改善箇所説明図

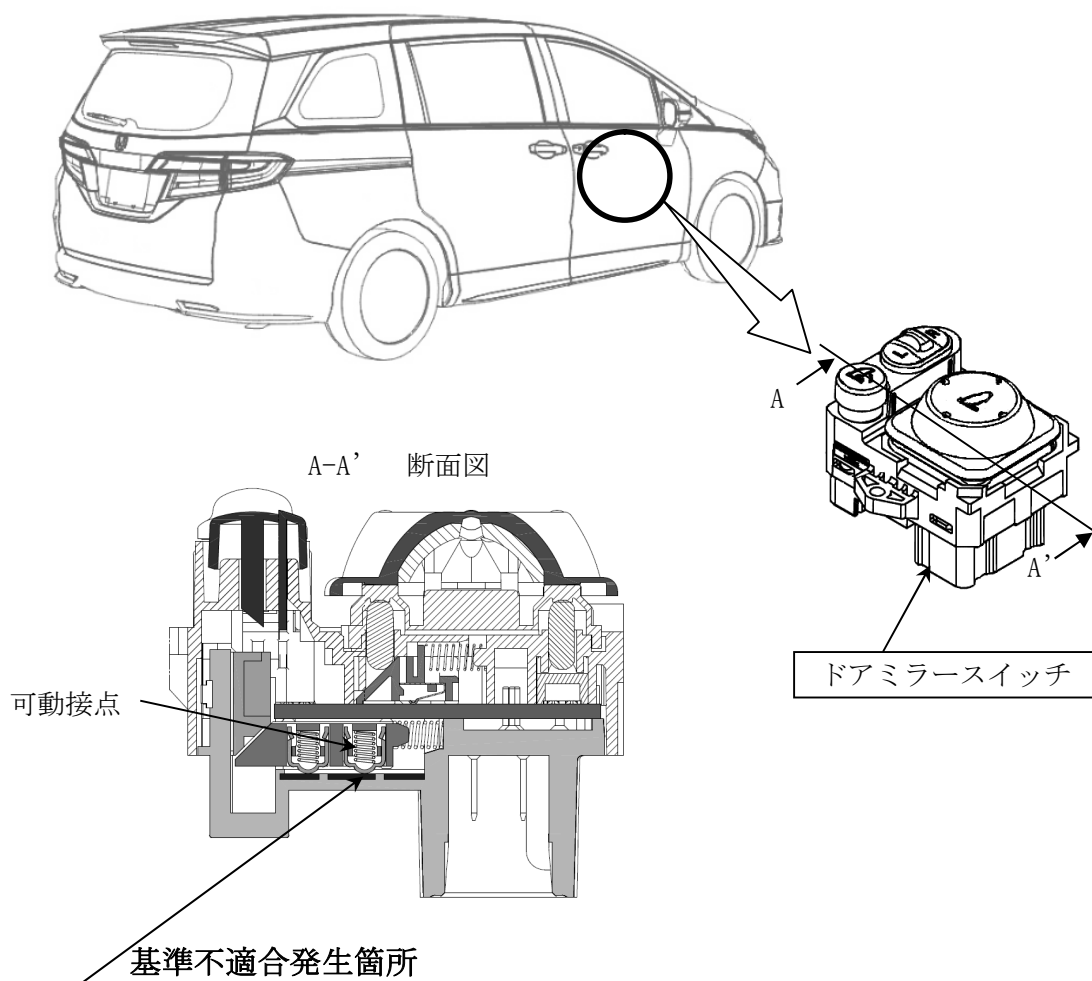
ドアミラーにおいて、ミラースイッチ内部の可動接点の表面処理が不適切なため、当該スイッチ操作時に可動接点が摩耗し、摩耗粉が生じることがある。そのため、そのままの状態で使用を続けると、摩耗粉が堆積して酸化し接触抵抗が増大することで、走行中または停車中にドアミラーが格納するおそれがある。

全車両、ドアミラースイッチを対策品と交換する。

注： は交換部品を示す。

識別：助手席側ドア下側ヒンジ上側ボルト頭部に黄色ペイントを塗布する。
